Mémoire en Réponse

A l'avis de la MRAE relative à la demande de permis de construire d'une centrale photovoltaïque au sol sur la commune de Mansat La Courrière

N°MRAE 2023APNA64

31 JUILLET 2023

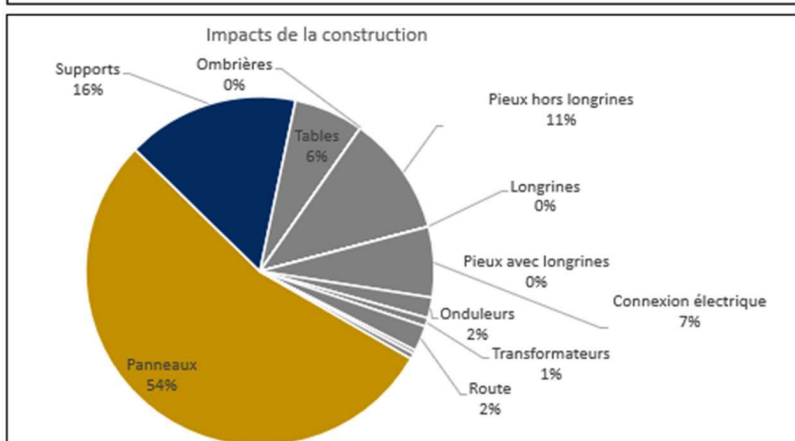
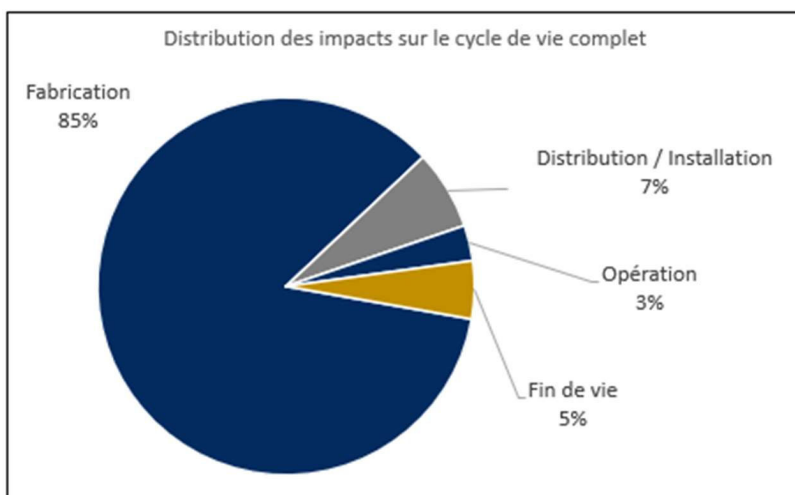
La MRAe recommande que l'appréciation du bilan du projet en termes de gaz à effet de serre soit évalué précisément, en considérant l'ensemble de son cycle de vie (lieu et mode de fabrication des panneaux solaires et mix énergétique du pays de production ; transport jusqu'au site du projet ; phase de travaux ; émissions évitées en phase d'exploitation ; phase de démantèlement).

Le bilan du projet en termes de gaz à effet de serre est présenté en pages 251,252 et 256 ; il y est indiqué que le projet sera à l'origine de 539 T de CO₂ évitées par an par la production d'une énergie renouvelable.

Nous pouvons effectivement compléter cette donnée avec l'empreinte carbone de la centrale de la fabrication des pièces jusqu'au démantèlement.

Pour le projet de Mansat La Courrière, l'empreinte carbone de la centrale se décompose comme suit :

L'empreinte carbone de la centrale est évalué à 7 235 T, valeur que l'on peut ramener à la durée de vie de la centrale soit 181 T d'émissions de CO₂ par an.

Ainsi, le bilan global de la centrale peut être évalué à 539T – 181 T = **357 T de CO₂ évitées par an.**

Figure 219 : Localisation des sentiers de randonnée les plus proches par rapport au site d'implantation
(Source : P&T Technologie et NCA Environnement)

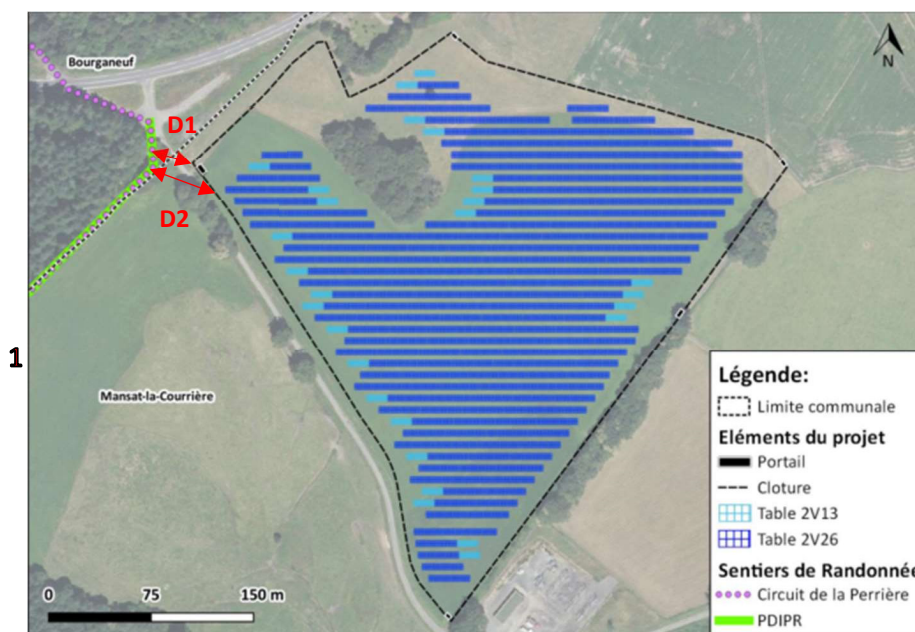
Il est prévu de respecter une distance minimale de 10 m par rapport aux surfaces boisées pour l'implantation des panneaux, alors que les prescriptions minimales relative à la prévention du risque incendie de forêt nécessitent une interface non boisée de 15 mètres minimum entre la clôture du parc et le massif boisé.

La MRAe recommande au pétitionnaire de préciser les mesures prévues liées au recul des installations vis-à-vis des espaces boisés, et les modalités de prise en compte des obligations légales de débroussaillage (OLD) autour de l'emprise clôturée du projet.

La distance des 10 m par rapport aux surfaces boisées a été retenue car elle figure sur les préconisations du SDIS 23. Elles sont jointes en annexe.

Dans le présent projet, la clôture de la centrale se situe à 13 mètres du premier arbre (distance D1 - schéma ci-après), et le panneau photovoltaïque le plus proche se trouve à 40 mètres (distance D2).

La position de la clôture a été choisie pour conserver le parcellaire agricole en accord avec l'agriculteur et non par rapport aux besoins de la centrale photovoltaïque.

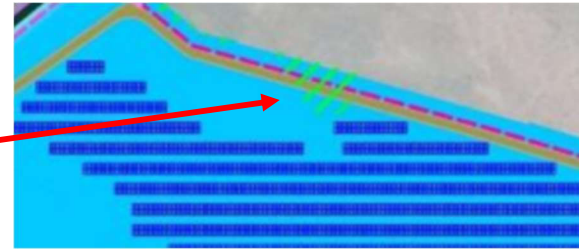
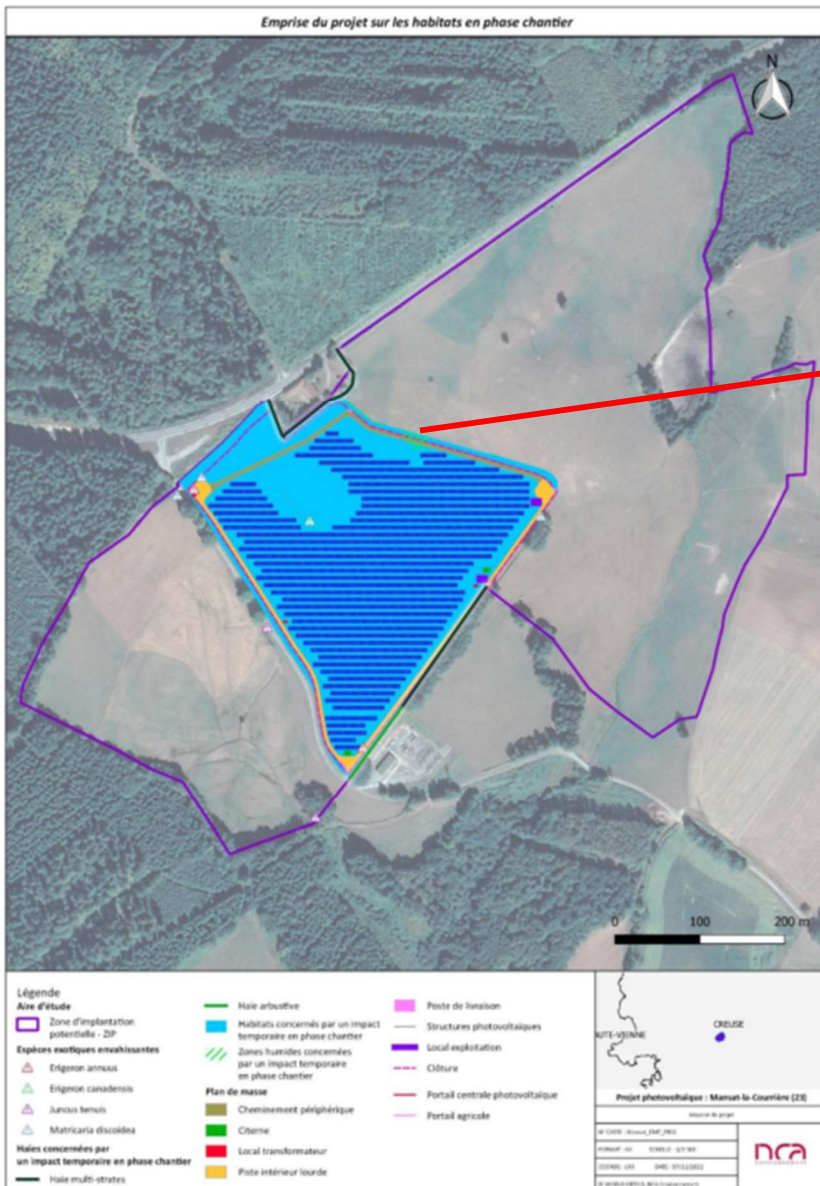
Le porteur de projet a pris en compte l'évitement de la majorité des zones humides. Le projet recoupe toutefois une surface de 700 m² de zones humides identifiées positionnées au niveau du cheminement périphérique et de la clôture.

Selon le dossier, aucun impact permanent n'est attendu car le cheminement périphérique sera en terrain naturel (piste légère) et l'impact de la clôture est négligeable. Aucune garantie n'est toutefois apportée pour s'assurer que les zones humides recoupées par le projet conserveront leurs fonctionnalités. Ces zones humides seront en effet potentiellement impactées par des modifications d'ensoleillement et/ou d'infiltration (notamment du fait des pieux battus, et des secteurs drainés le long des pistes).

La MRAe recommande de réévaluer les impacts du projet sur les zones humides et de poursuivre en conséquence la démarche de réduction des impacts et de compensation en suivant le guide de la méthode nationale d'évaluation des fonctions des zones humides.

Aucun pieu n'a été implanté au niveau de la zone humide (voir ci-dessous – zone hachurée en vert).

On notera par ailleurs que sur cette zone les panneaux sont positionnés assez loin de la clôture, la pente à cet endroit ne permet d'ailleurs pas d'implanter des panneaux photovoltaïques.

L'emplacement de la clôture a par ailleurs été défini pour respecter le découpage parcellaire agricole existant, ce qui explique aussi son éloignement des panneaux photovoltaïques.

Concernant les potentiels impacts en lien avec l'ensoleillement et/ou l'infiltration, on notera que les panneaux sont présents au sud des 700 m² de zones humides.

La perte d'ensoleillement sera minime de part cette position quasi sud est. Elle peut être de l'ordre de 50% sur une distance de 5 mètres au nord des panneaux et ces pertes sont quasiment nulles au-delà de 10 mètres. Au plus près, les panneaux sont situés à 3 mètres de la zone humide et la zone où des incidences pourraient être présentes représente une surface inférieure à 50 m².

Les incidences sur la zone humide seront ainsi limitées, d'autant plus qu'il s'agit de l'extrémité de la zone humide.

Ensuite, la piste légère périphérique n'engendra aucun drainage car il n'y a ni décaissement ni apport de matériaux pour réaliser cette piste.

Nous confirmons que les impacts sur la zone humide sont faibles comme précisé au paragraphe 1.3.4 de l'étude d'impact page 244.

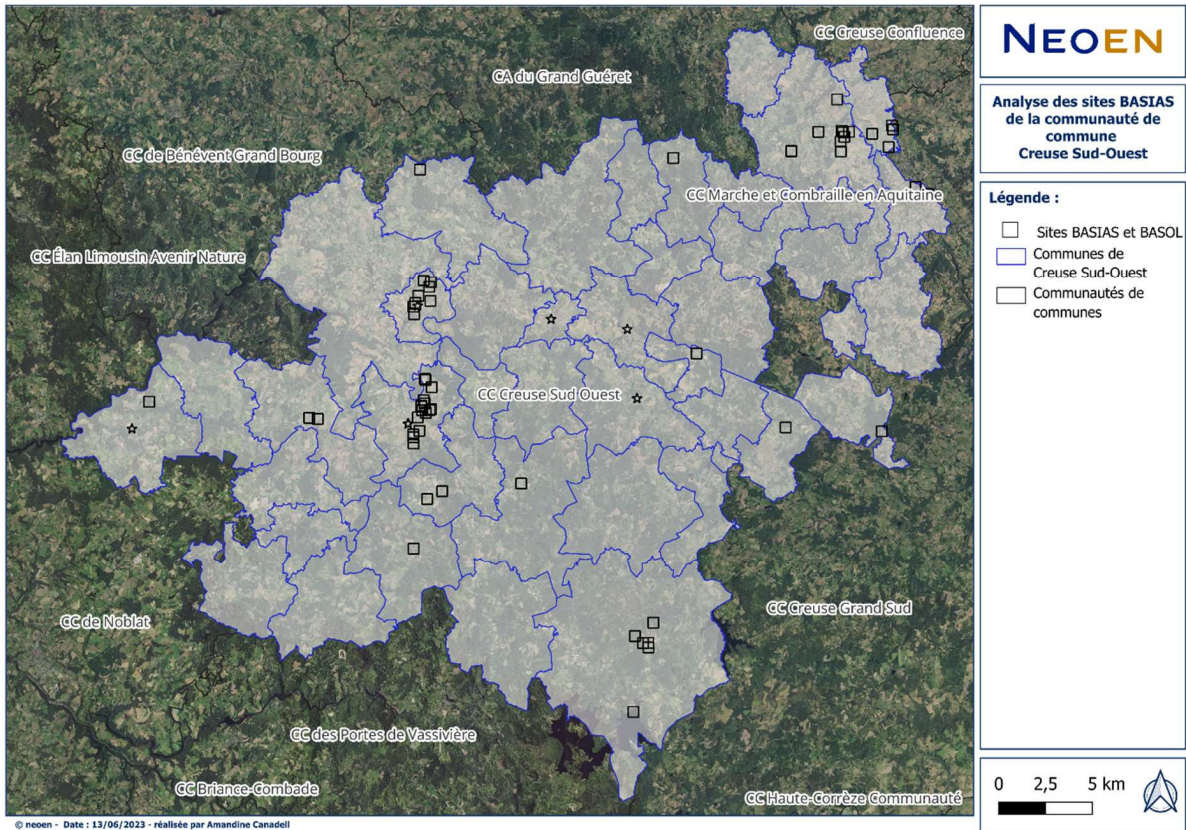
Le choix d'implantation de la centrale aurait mérité d'être argumenté en comparaison avec d'autres sites d'implantation par une analyse circonstanciée d'alternatives, notamment sur des terrains déjà artificialisés.

A la suite d'un inventaire complet effectué sur le terrain, selon les bases de données disponibles et un travail cartographique et de prospection sur l'ensemble de la communauté de communes Creuse Sud-Ouest, NEOEN a pu répertorier les suivants sites dégradés, à partir des bases de données CASIAS (ex BASIAS) et BASOL, incompatibles à l'implantation d'une centrale photovoltaïque :

Après l'identification et l'analyse de ces différents sites, nous pouvons en tirer les conclusions suivantes :

- **Compatibilité avec l'activité photovoltaïque** : La quasi-totalité des sites sont aujourd'hui encore en activité. Ces zones ne peuvent pas être considérées comme pertinentes pour l'implantation d'une centrale.
-
